# 內政部都市計畫委員會第 806 次會議紀錄

一、時間：中華民國 102 年 6 月 25 日（星期二）上午 9 時 30 分。

審議案件一覽表：

附圖一 變四案

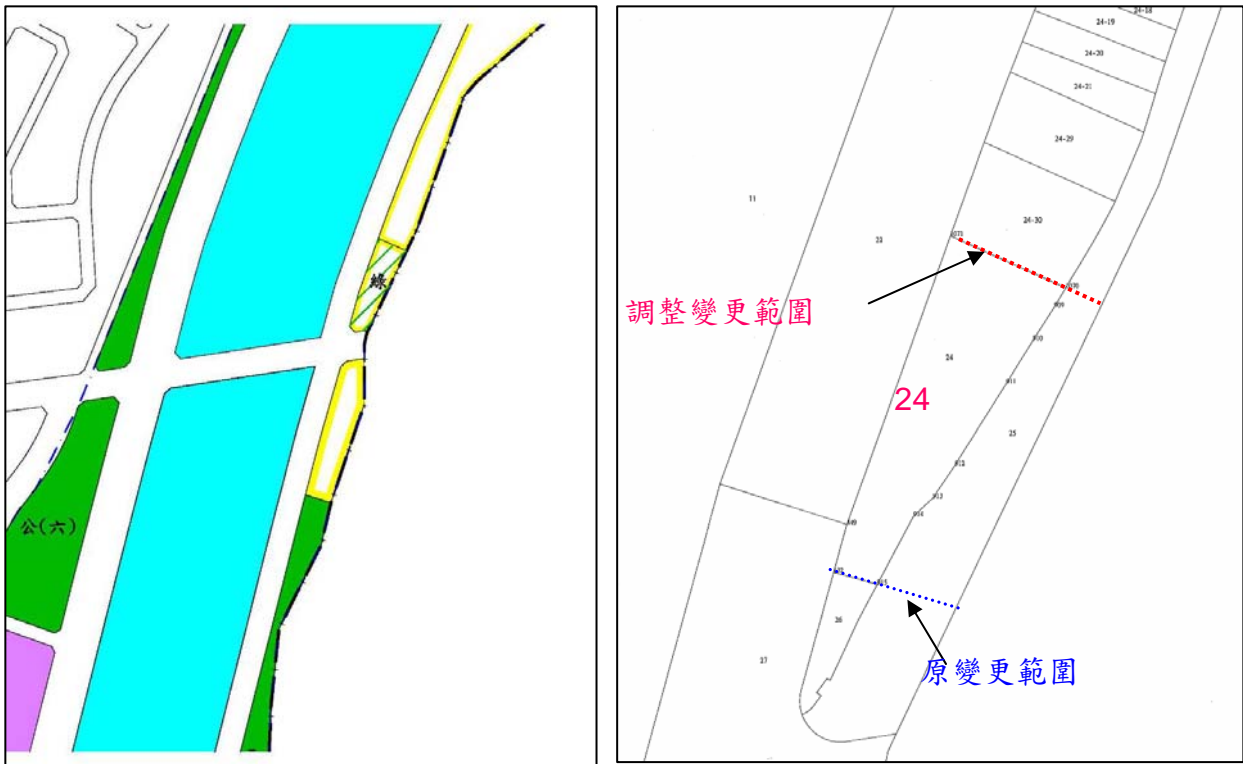
一、有關變四案部分，據臺中市政府列席代表說明，因變更範圍北側土地屬臺中市政府未標出之配餘地，地形狹長且面臨多岔路口，不利建築，建議本變更案調整以 24 地號北側地籍分割線為準（詳附圖一），一併變更為綠
